## Korrektur

**MOVIPRO®-SDC**  
mit PROFINET-Schnittstelle

Diese Korrektur gilt für das Handbuch "MOVIPRO®-SDC mit PROFINET-Schnittstelle", Sachnummer 16990404, Ausgabe 07/2010.

### 1.3.2 Gerätetausch durchführen

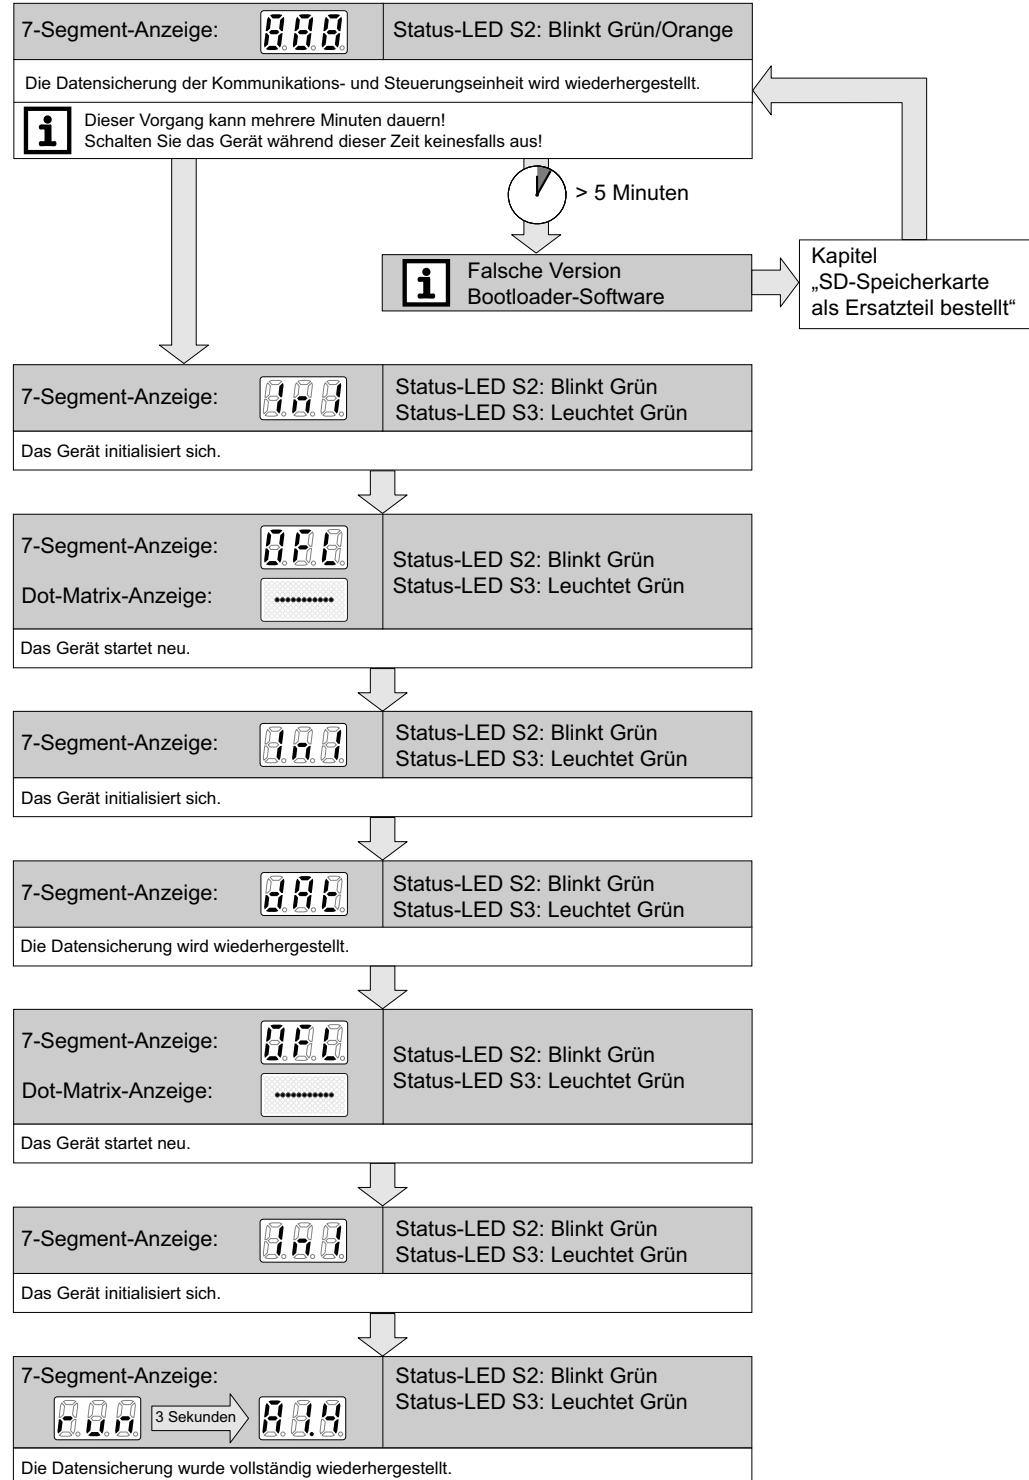
- Das Kapitel 1.6 "Allgemeine Sicherheitshinweise zu Bussystemen" wird durch das Kapitel 1.1 "Bussysteme" vollständig ersetzt.
- Das Kapitel 4.6 "Status- und Fehlermeldungen" wird durch das Kapitel 1.2 "Status- und Fehlermeldungen" vollständig ersetzt.
- Das Kapitel 11.1 "Gerätetausch" wird durch das Kapitel 1.3 "Gerätetausch" vollständig ersetzt.

1. Wenn Sie sich nicht sicher sind, ob die aktuelle Geräteparametrierung auf der SD-Speicherkarte gespeichert ist, führen Sie über das MOVITOOLS® MotionStudio eine Datensicherung durch.
2. Nehmen Sie das Gerät vom Netz.
3. Bauen Sie es aus der Anlage aus.
4. Schrauben Sie die Speicherkartenabdeckung auf dem Gehäusedeckel ab.
5. Entnehmen Sie die SD-Speicherkarte des zu tauschenden Geräts.
6. Bauen Sie die SD-Speicherkarte in das neue Gerät ein.
7. Bauen Sie das neue Gerät in die Anlage ein. Nehmen Sie es ans Netz.
8. Schalten Sie das neue Gerät ein.
